SERVICE INFO – FAG 0039

Kartuše s mazivem odpadá u nábojů kol s FAG SmartSET pro nápravy BPW

Výrobce nápravy: BPW

Obrázek 2: Náboj kola s FAG SmartSET pro nápravy BPW

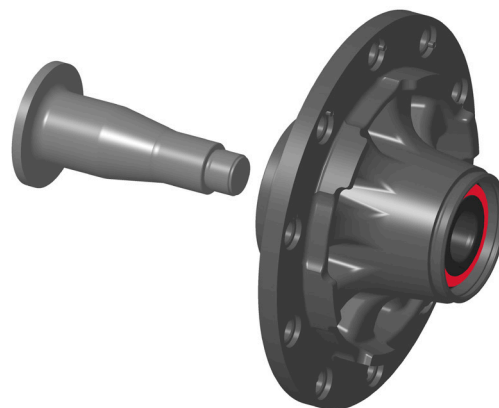
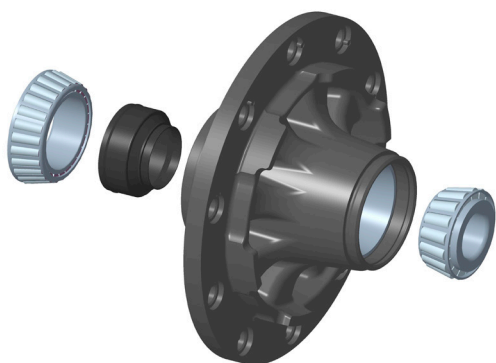
Správné mazivo s dostatečným množstvím má mimořádný význam pro životnost ložisek kol. Z tohoto důvodu se v nábojích kol výrobce nápravy BPW (obr. 1) jako zásoba maziva používají centrálně umístěné kartuše s mazivem. Při práci na těchto nábojích kol musí být vyčištěna jak kartuše s mazivem, tak také ložiska kol a musí být vybaveny novým mazivem.

S okamžitou platností nabízí Schaeffler Automotive Aftermarket pro výměnu ložisek kol alternativní opravárenský postup pro nápravy BPW. Skládá se z náboje kola (obr. 2) s předem smontovaným FAG SmartSET, který je již vybaven mazivem.

Díky uzavřené konstrukci FAG SmartSet se s tímto nábojem kola **nepoužívá žádná kartuše** s mazivem.
